**MEMOIRE EN REPONSE A L'AVIS DE LA MISSION REGIONALE
DE L'AUTORITE ENVIRONNEMENTALE (MRAE)
DU 05 MARS 2021**

**SAS SH ABLAINCOURT
ALLEE DE MARSEILLE – 80 320 ABLAINCOURT-PRESSOIR**

Affaire n°2020_04_018

La MRAE a rendu un avis le 05 mars 2021 (avis n° 2021-5128). Cet avis contient l'analyse, les observations et recommandations sur le dossier.

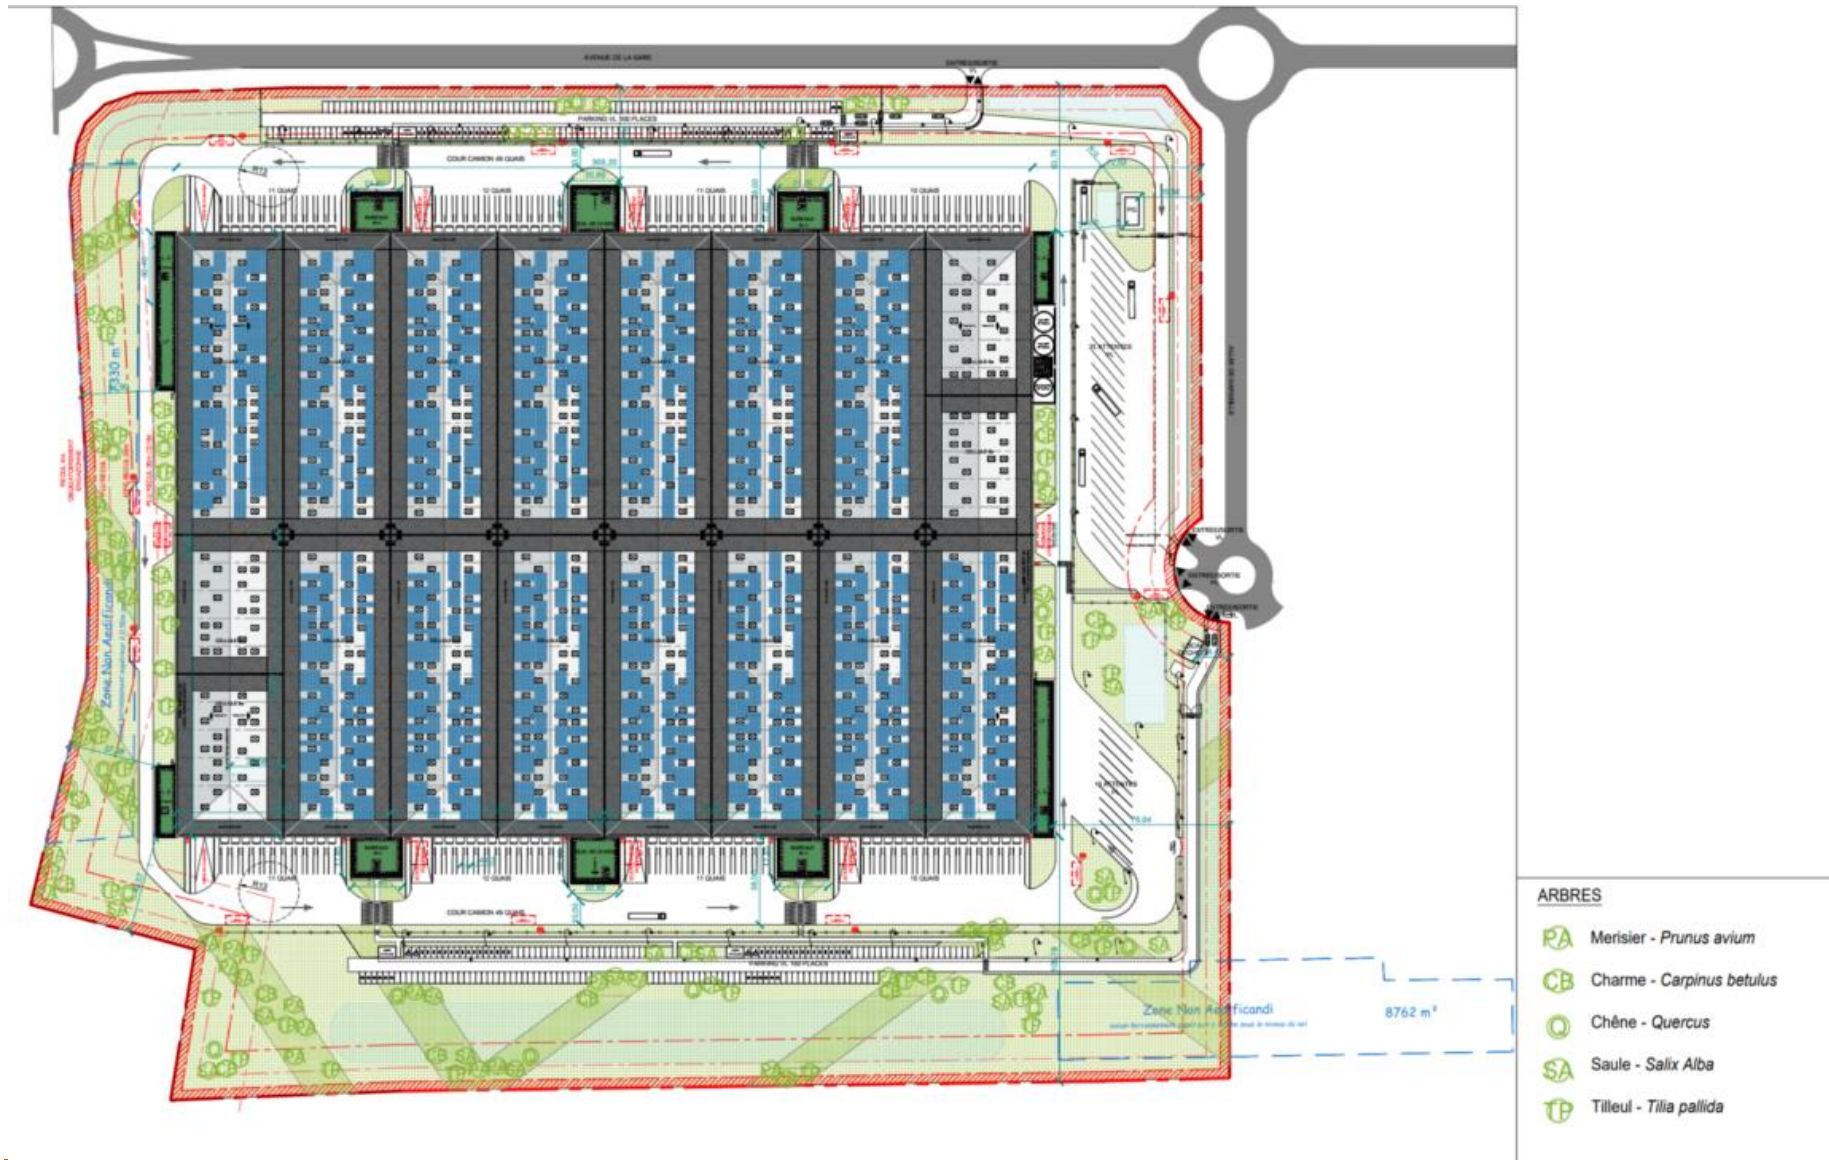
- ❖ *d'étudier les impacts de la consommation d'espace sur les services écosystémiques rendus par les sols ;*
- ❖ *d'étudier des solutions d'aménagement moins consommatrices d'espace et conduisant à une moindre imperméabilisation des sols ;*
- ❖ *de proposer les mesures de réduction des impacts et, à défaut, de compensation, par exemple des mesures de réduction ou compensation des pertes des capacités de stockage du carbone par les sols du fait de leur imperméabilisation, telles que la création de boisements.*

Le choix de la solution d'aménagement du site est explicité au point précédent.

Pour répondre à la demande de création de boisement, le plan d'aménagement a été revu et localise les plantations et boisements envisagés sur site :

Figure 2 : schéma de principe de la gestion des eaux du site

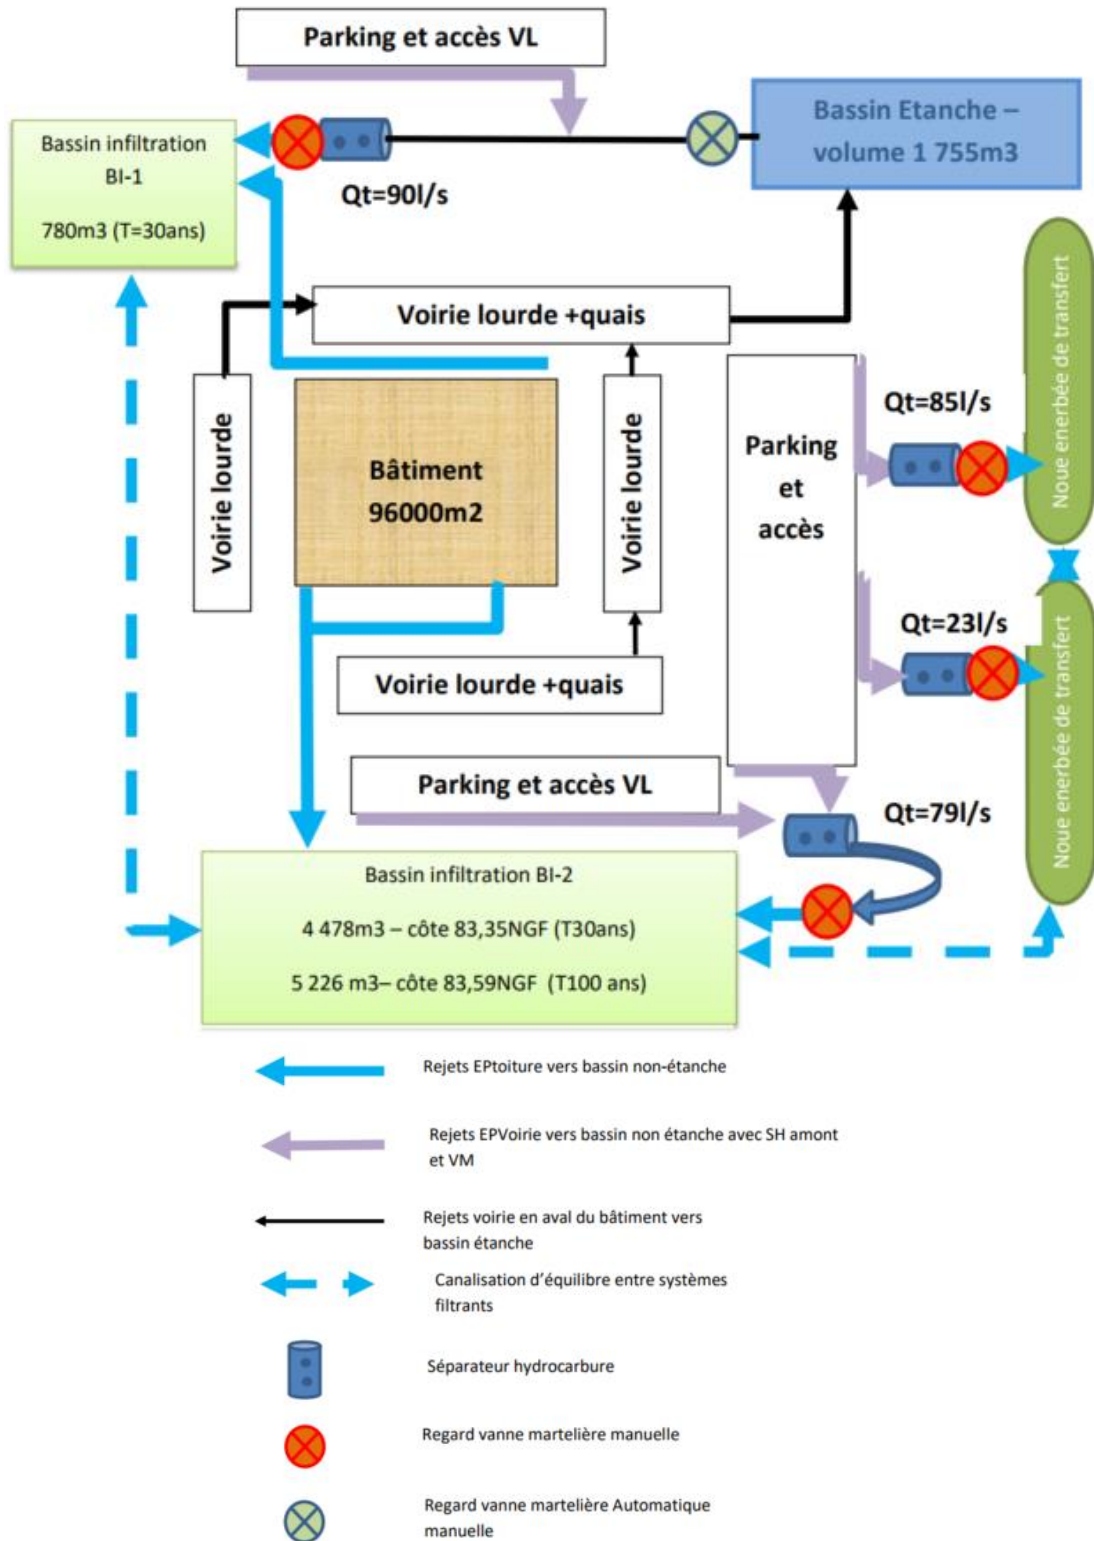
L'autorité environnementale recommande de revoir le dimensionnement des bassins d'infiltration en utilisant les données de la station météo de Saint-Quentin au lieu de celle d'Abbeville et de préciser les modalités prévues sur la gestion d'une pluie supérieure à une trentennale, notamment sur l'exutoire, afin d'éviter une pollution de la nappe d'eau souterraine.

Le dimensionnement de la gestion des eaux pluviales a été revu en prenant en compte la station météorologique de Saint-Quentin en lieu et place de celle d'Abbeville.

Sur cette base, le volume de rétention nécessaire pour une pluie d'occurrence trentennale, pluie que nous avons retenue pour le dimensionnement des ouvrages, est plus important que le calcul initial.

Par ailleurs, le volume des bassins a également été prévu de manière à pouvoir contenir une pluie d'occurrence centennale.

Le volume à retenir a ainsi été calculé à **6 397 m³** pour une pluie trentennale et **7 145 m³** pour une pluie centennale.

Ce volume se répartit entre les bassins d'infiltration (BI), les noues enherbées de transfert, les canalisations et le bassin étanche.

Pour le bassin étanche c'est le calcul D9a de rétention des eaux d'extinction qui a été dimensionnant. Ce bassin fera donc **1 755 m³**.

Par ailleurs, les ouvrages de rétention des eaux d'extinction sont dimensionnés pour tenir compte d'une pluie d'occurrence décennale concomitante à l'incendie.

La prise en compte de la station de Saint-Quentin en lieu et place de la station d'Abbeville donne des volumes à retenir pour cette pluie moins importants.

Le volume du bassin étanche a donc été réduit d'autant.
